「発電用原子力設備規格 維持規格(JSME S NA1-2004)」

の技術評価書

原子力安全・保安院

独立行政法人 原子力安全基盤機構

図 隣接する半円き裂に関する応力拡大係数

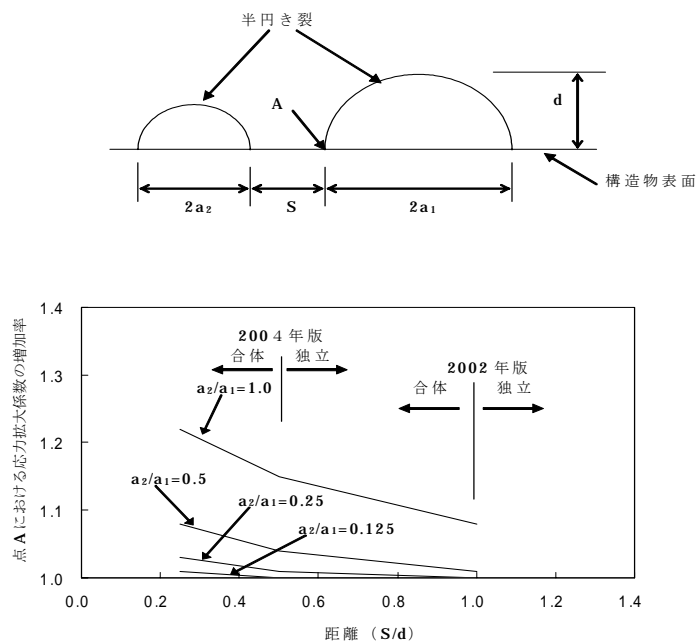
2つの欠陥が近接している場合、一方の欠陥の存在が他方の欠陥の応力拡大係数に影響を与え、応力拡大係数が増大する。2つの欠陥の距離をパラメータとして隣接する半円き裂に関する応力拡大係数の算出結果の例を下図に示す。隣接する欠陥の間隔 S が小になるに従って A 点の応力拡大係数が増加していく。維持規格の 2002 年版の合体条件は $S/d \leq 1.0$ の条件であった。間隔が $S=1.0d$ ですでに A 点の応力拡大係数はわずかであるが増加している。

一方、機器の表面に最も近い内部欠陥の応力拡大係数も表面の影響を受けて増大する。内部欠陥の形状によるが、応力拡大係数はおよそ 18%~25%増加する。すなわち、機器の表面に最も近い内部欠陥は 18%~25%の応力拡大係数の増加を許容している。

以上より、同一平面に存在する複数欠陥の場合も、上記内部欠陥の応力拡大係数に対する表面の影響による増加と同程度以下に合体条件を緩和し、欠陥を単独で扱った場合と合体させた場合とで、応力拡大係数の値が大きく乖離することを解消した。

2つの内部欠陥が機器の表面近傍に存在する場合、干渉しあう欠陥がさらに機器表面の影響を受けて応力拡大係数が増すが、その影響は僅かであることが示されており、本変更は妥当と判断される。

図 添付 E-2-FA-3 オーステナイト系ステンレス鋼の PWR 一次系水質環境中の疲労き裂進展速度線図 ($T_C = 325^\circ\text{C}$, $t_r = 1000$ s)

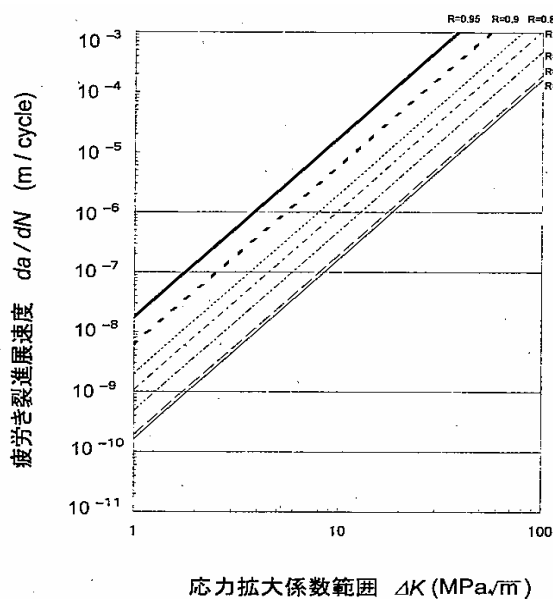
2002 年版までは、オーステナイト系ステンレス鋼の疲労き裂進展速度として、大気環境中及び内部欠陥のものと BWR 環境中のものだけが規定されていた。

2003 年 9 月 24 日の日本機械学会 M&M 2003 材料力学部門講演会において、国内民間研究データに基づく「PWR 環境中におけるオーステナイト系ステンレス鋼の疲労き裂進展評価線図」が公開された。本公開データに基づき、PWR 一次系水質環境の疲労き裂進展速度評価式を追加することにより、広範囲の領域でき裂進展速度の保守的評価が可能となる。

図 添付 E-2-SA-1 オーステナイト系ステンレス鋼 (鋭敏化 SUS304 鋼) の BWR 通常一次系水質環境中の SCC き裂進展速度線図 (2004 年版)

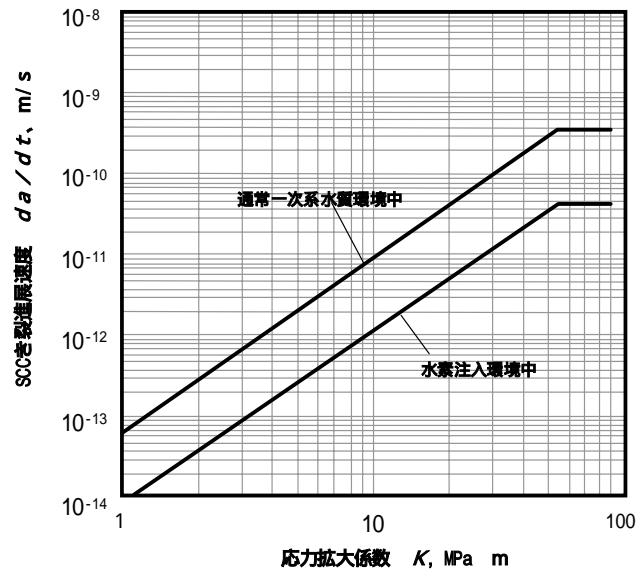
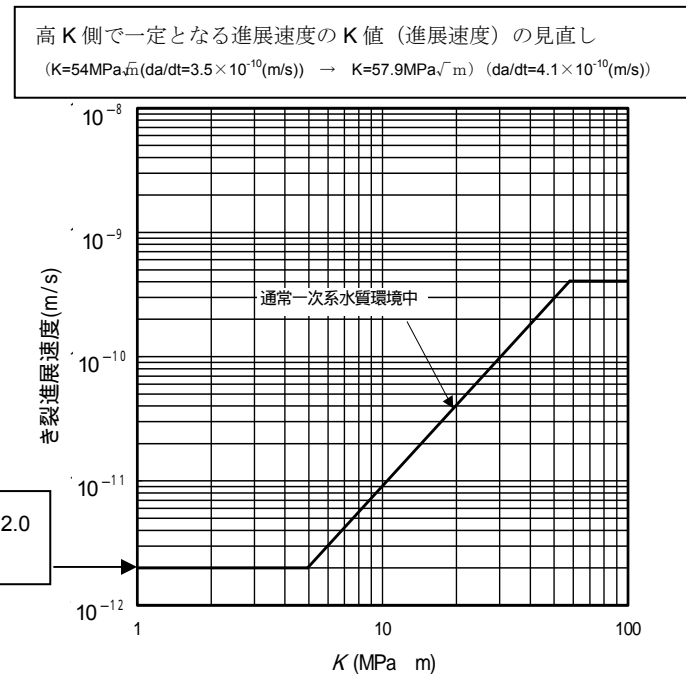
維持規格 2002 年版の添付 J-2 で設定した BWR 通常炉内水質環境中の進展速度式における低 K 側の一定速度、及び高 K 側でき裂進展速度が一定となる K 値との整合を図った。

図3 機能評価 (炉心冷却機能) についての追加要件

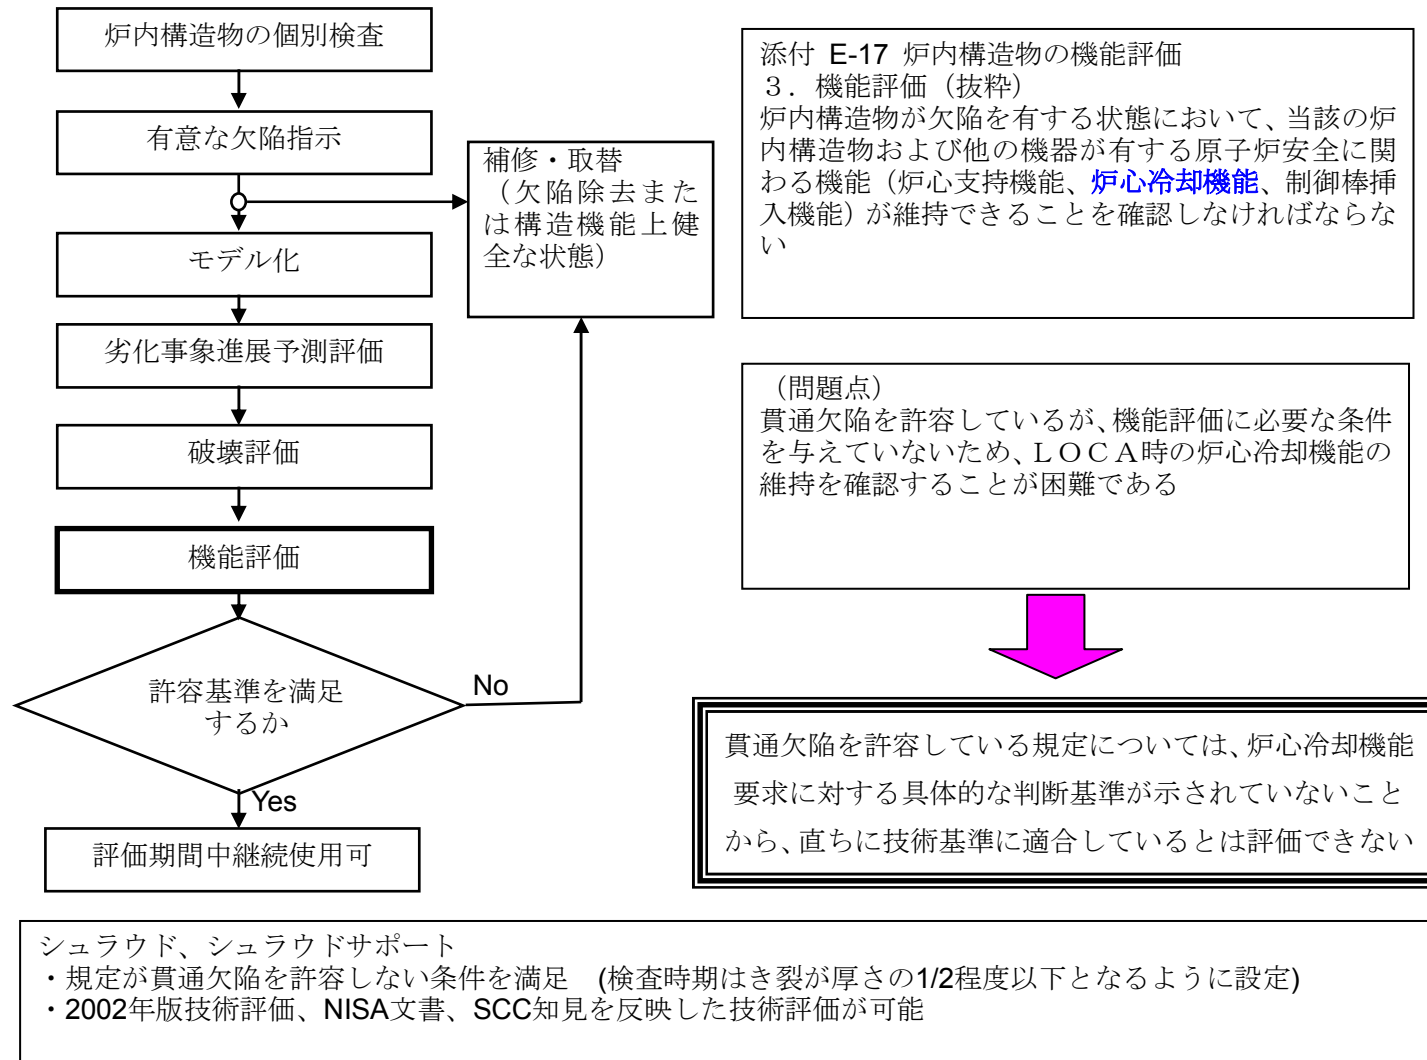
- A. 技術基準第(省令62号)第9条の2の対象となっていない
- B. 検査時期設定のためのSCCき裂進展速度の適用性の確認が必要
- C. 検査時期設定のためのIASCC損傷予測式研究結果の反映が必要

図 2 BWR プラントの BWR316L 及び BWR30L 型炉心シュラウドのリング部の 16500 が発見されるまでの年数。縦軸のひび発生検出数は、プラント 1 基あたりの平均 (国営電力エネルギー安全保障委員会・保安院・原子力発電設備の健全性評価等に関する小委員会 (第 10 回) (B14.6.1)) に記載のデータに基づき作成

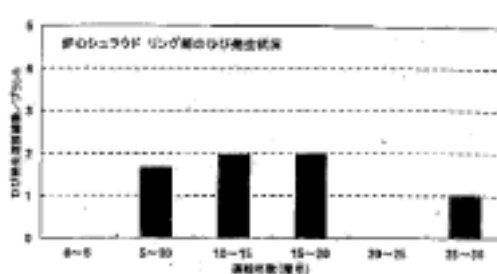
維持規格 2002 年版技術評価の指摘に基づき、実機調査を行いその結果から、下図に示すように現在までの知見では、運転開始後 5 年以内にき裂等が検出された事例はないことが示された。

したがって、5 年以降を初回点検開始時期とすることは技術的に妥当である。

図4 シュラウドの初回点検時期の設定(2004年版維持規格解説)

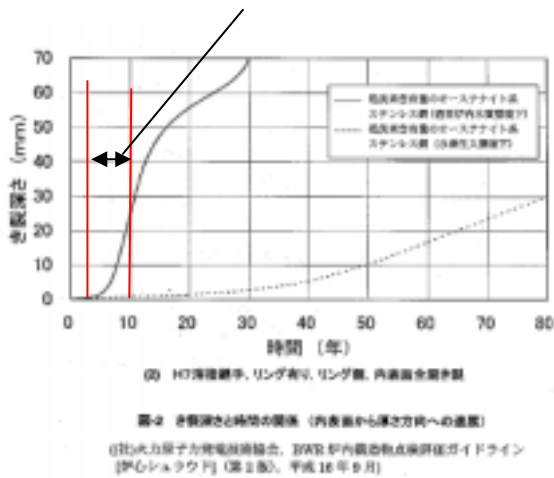
シュラウドサポートリング有りの場合に、実運転時間で11年以内とすることは技術的に妥当である。これは H7a 部位におけるき裂深さは最大でも18.3mm(運転開始後17.7年)であり、維持規格 2004 年版に対して十分保守的であることが確認されている(図4)。

図5 シュラウドのき裂進展の実績/予測

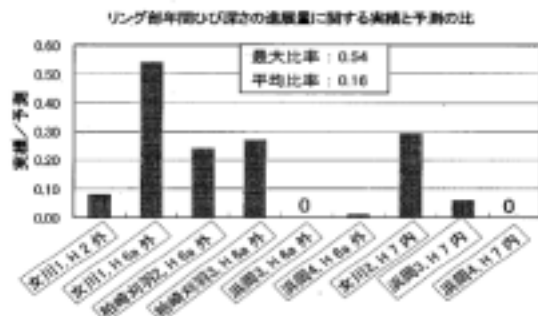
また、維持規格 2002 年版技術調評価の指摘に基づき、実機調査結果を実施し、その結果、検出欠陥の進展予測は実績を大幅に上回り保守的であることが、2~3年間のデータであるが、確認されている*。図5に示すように、ひび割れ進展量実績とその予測量との比 (実績深さ/予測深さ) は、最大 0.54、平均 0.16 であり、ひび割れの進展量は予測量を十分下回っていることが確認された。

図4 標準検査及び個別検査における継続検査

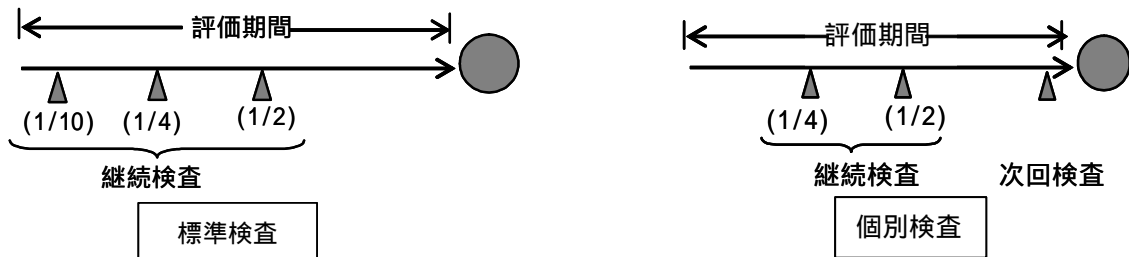
なお、維持規格の IJG-2520 継続検査規定には以下の課題があると考ええる。

- ①維持規格における検討では「対象機器および損傷モードが確定されている個別検査であること、従ってその時点までの経験を活用できることを考慮して」標準検査の 1/10 又は3年の短い方の期間を削除するとしているが、一般則として、標準検査における継続検査間隔に係わる要求をすべての損傷モードに対して緩和するのに十分なデータが得られているとは限らないと考えられる
- ②標準検査では継続使用が10年未満の場合の手段等が規定されているが、個別検査では規定されていない。

図8 標準検査及び個別検査における継続検査

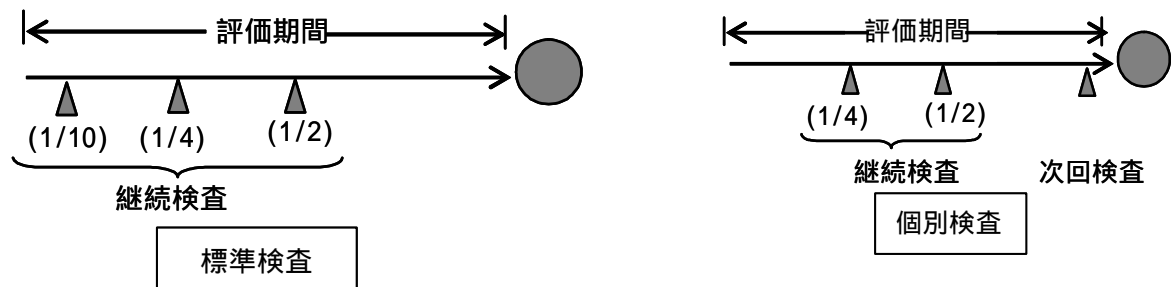
以上から、継続検査については、標準検査 IA-2340 と同じとする。(許容期間の 1/10 又は 3 年間のいずれか短い方の期間の経過後を追加することを要件とする。)

なお、継続検査のデータが十分得られた場合には、個別検査の継続検査を見直すものとする。

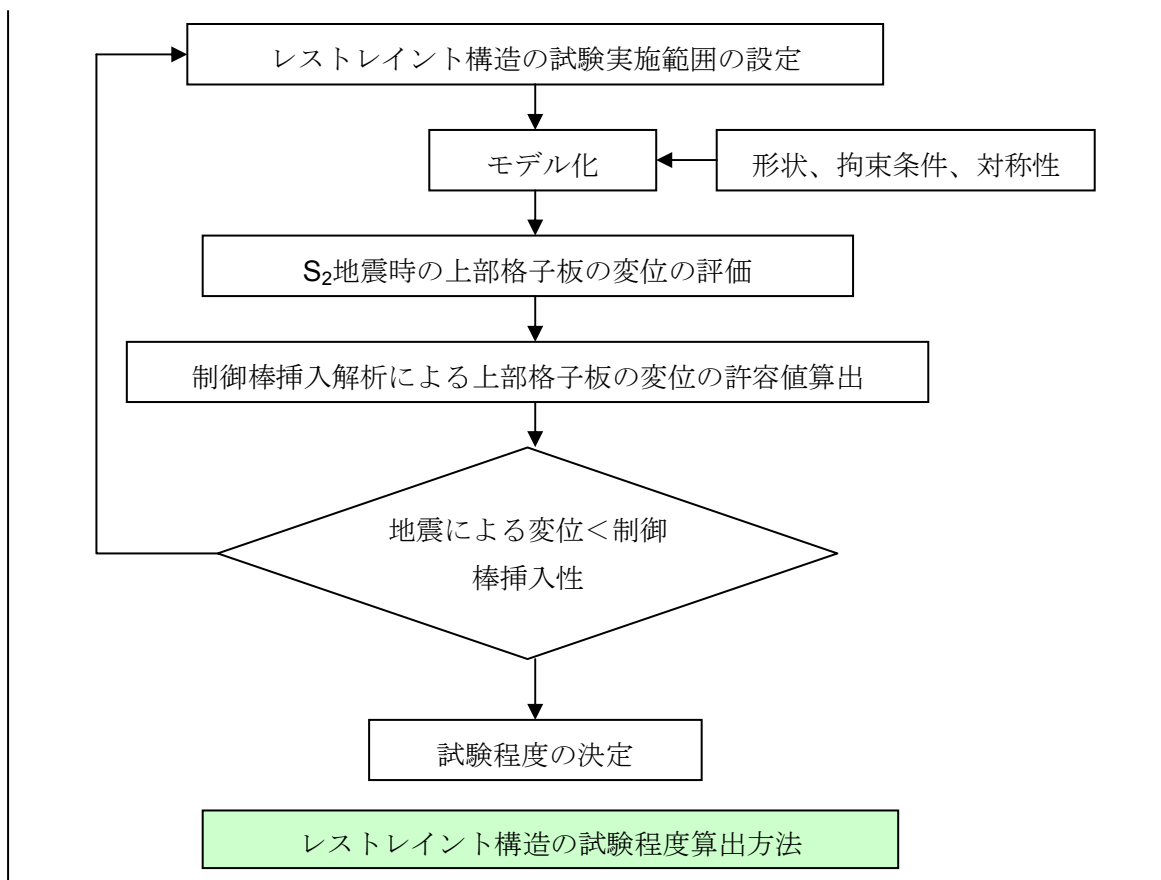
技術的に妥当である。

ただし、上部格子板の形状のモデル化につき、解説において具体例が示されることが望まれる。
